Европейская экономическая комиссия**Комитет по внутреннему транспорту****Всемирный форум для согласования правил
в области транспортных средств****Рабочая группа по общим предписаниям,
касающимся безопасности****107-я сессия**

Правила № 43 (безопасные стекловые материалы)**Предложение по дополнению 3 к поправкам серии 01
к Правилам № 43 (безопасные стекловые материалы)****Представлено экспертом от Германии***

Рис. 6
Устройство для испытания под струей песка

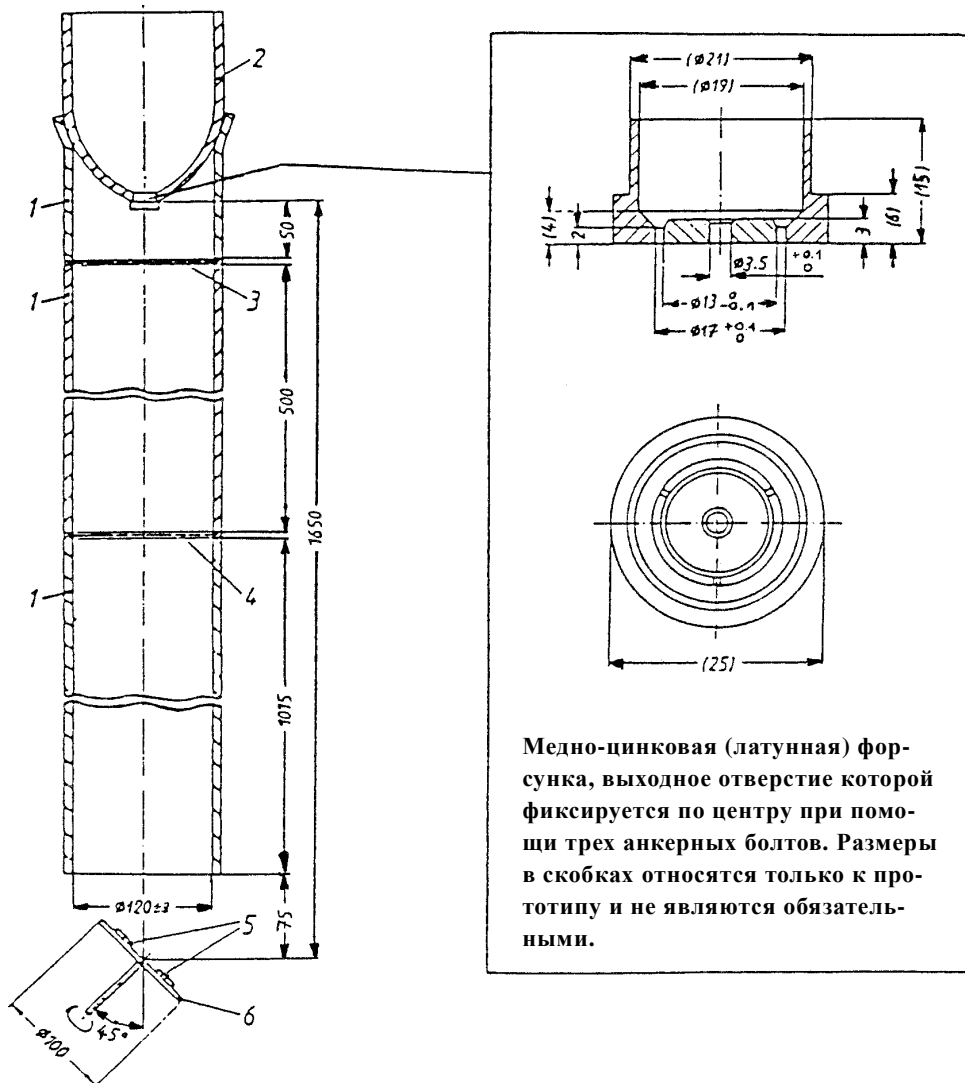
Приложение 3, включить новый пункт 4.7 (включая новый рис. 6) следующего содержания:

Устройство для испытания под струей песка состоит в основном из элементов, схематически изображенных на рис. 6. Гравитационный тубус состоит из трех отдельных жестких полихлорвиниловых (твердый ПВХ) трубок одинакового диаметра с установленными между ними двумя сетчатыми фильтрами (ситами) из полиамида с размером ячеек 1,6 мм. Скорость вращения диска составляет 250 ± 10 об./мин.

Рис. 7
Траектория перемещения щетинной щетки и работа форсунок

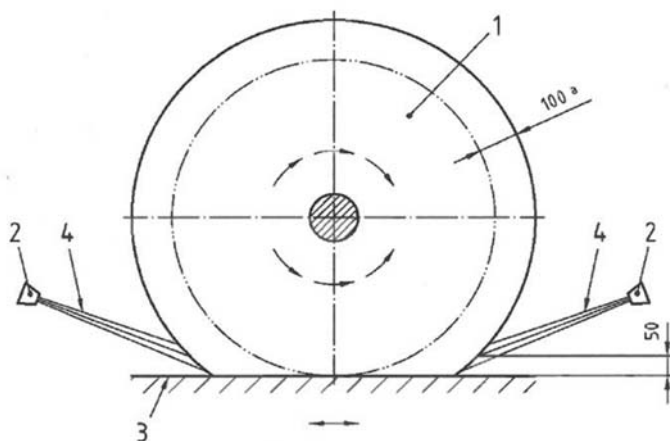
Приложение 3, включить новый пункт 4.8 (включая новые рис. 7–10) следующего содержания:

диаметр	(1 000 ± 40) мм
минимальная ширина	300 мм
скорость вращения	(127 ± 5) об./мин.
вращение щетки	вращается в направлении, противоположном направлению перемещения держателя испытательной панели
материал	полиэтилен
профиль ворса	х-образное сращение концов сплеснем
толщина щетинок	(0,8 ± 0,2) мм
длина (видимая) щетинок	(440 ± 20) мм
глубина проникания	(100 ± 20) мм (см. рис. 7)

Рис. 11
Вид оборудования в разрезе

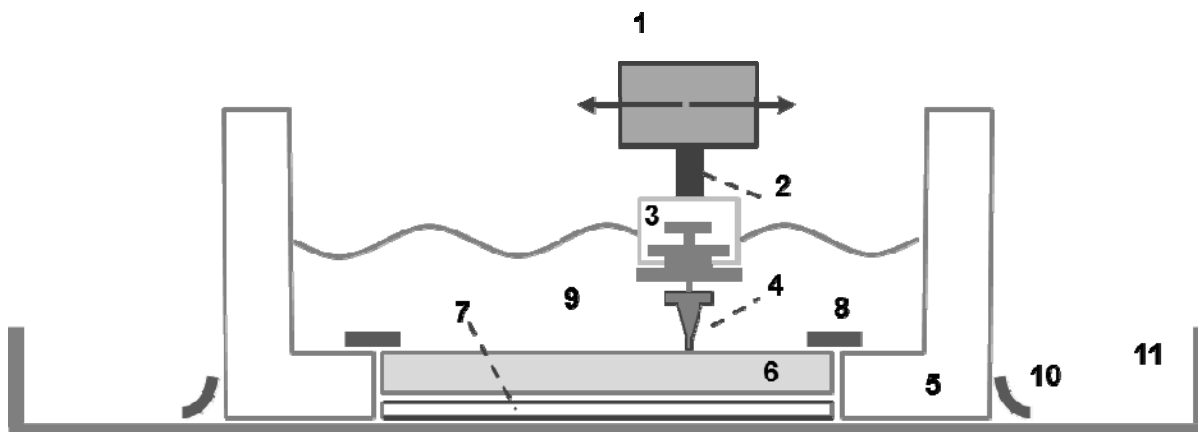
- 4.9.1.5 комплекта прокладок (см. обозначение 7 на рис. 11) (изготовленных, например, из того же материала, что и короб для образца), соответствующих размеру образца, причем разной толщины, служащих для компенсации разницы в толщине различных испытательных образцов (необходимо, чтобы поверхность испытываемого образца находилась точно на уровне дна короба); кроме того, надлежит принимать меры для предохранения лежащего на прокладке образца от царапин (например, за счет покрытия поверхности прокладки сверхтонкой мягкой пленкой);

Рис. 15
Перестановка коробов для образцов

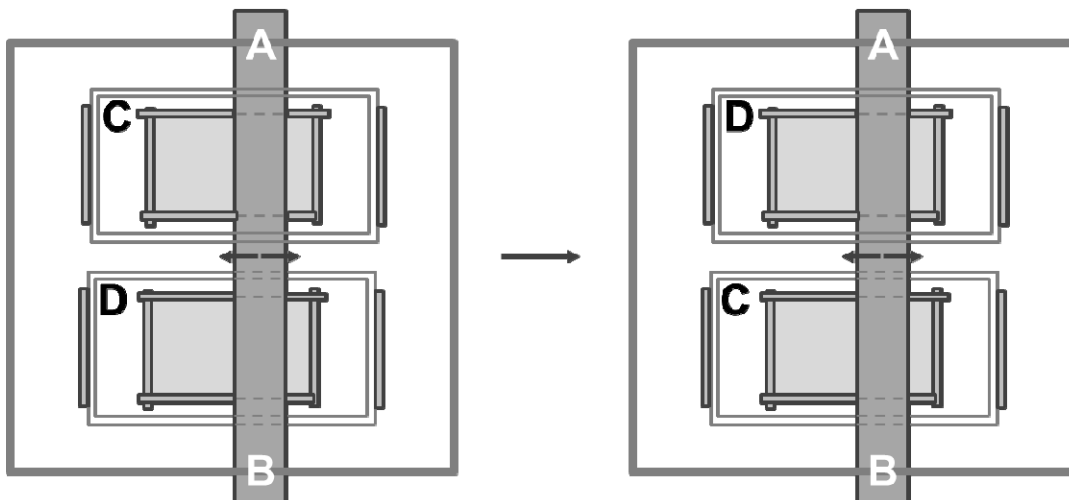
- 4.9.5.3.6.1 После проведения половины испытательных циклов [10 000 циклов] испытание прерывают и два короба для образцов меняют местами, причем не поворачивая их (см. рис. 15)¹⁰; при этом обеспечивается возможность перекрестного использования для двух одновременно испытываемых образцов соответствующих щеток стеклоочистителя, а также изменения ориентации свободно опертых рычагов, к которым крепится щетка (слева направо или в обратном порядке).

Рис. 16
Измерительные точки на поверхности образца

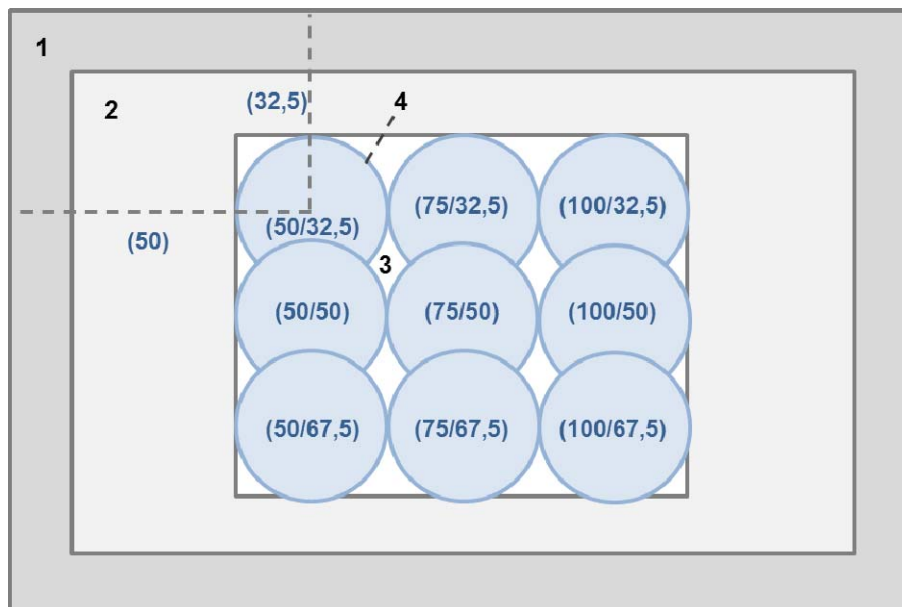
В 9 измерительных точках на поверхности испытательного образца (см. обозначение 4 на рис. 16) измеряют величину уменьшения первоначальной видимости образца в соответствии с пунктом 4.4.3 приложения 3 к настоящим Правилам.

- 4.9.5.3.3** Образец испытываемой стороной вверх (соответствующей внешней поверхности части пластикового стекла) помещают в держатель (он же короб для образца) на надлежащую прокладку (поверхность которой покрыта мягкой защитной пленкой для предохранения обратной стороны образца от царапин). С помощью клейкой ленты испытательный образец по всему периметру прикрепляют к держателю, герметизируя тем самым зазор между краями образца и коробом (во избежание просачивания суспензии под образец). Ленту наклеивают таким образом, чтобы она заходила на образец на ширину не более 10 мм, иными словами, чтобы она не заступала в зону протирки на поверхности образца (см. рис. 16).

Рабочий чертеж короба для образца

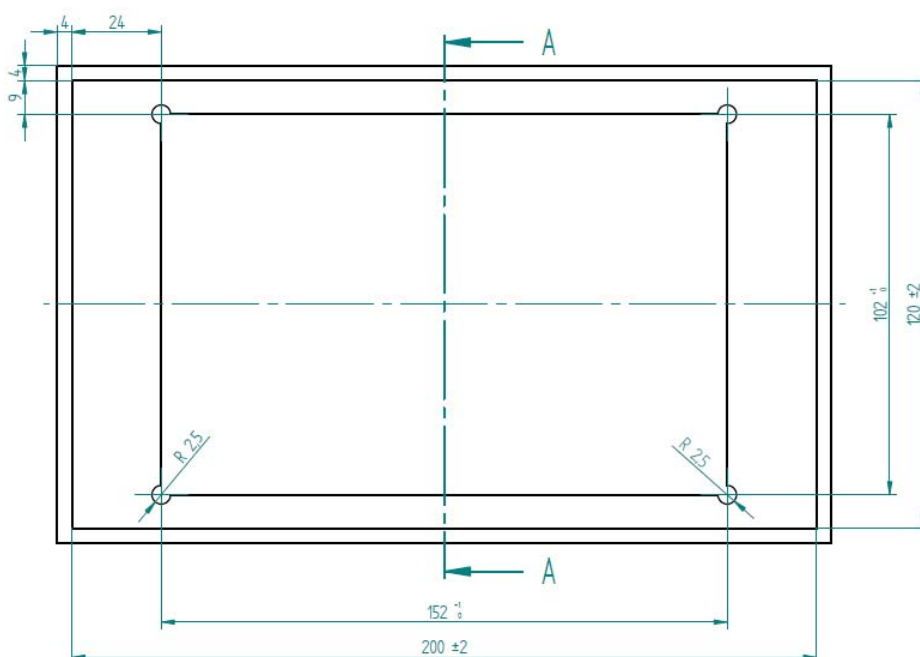
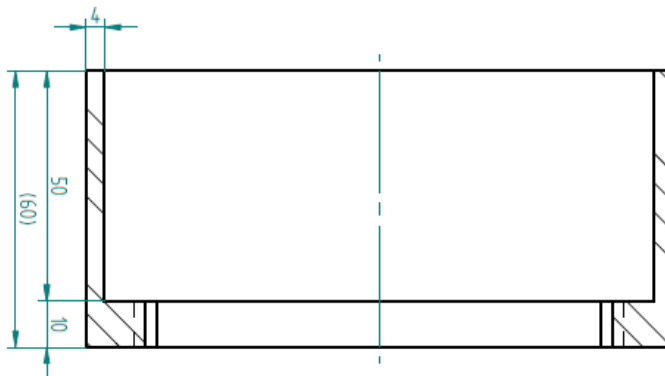
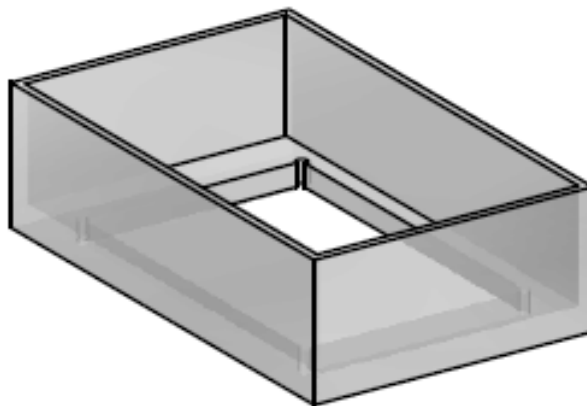
Приложение 3, включить новое добавление 2 следующего содержания:
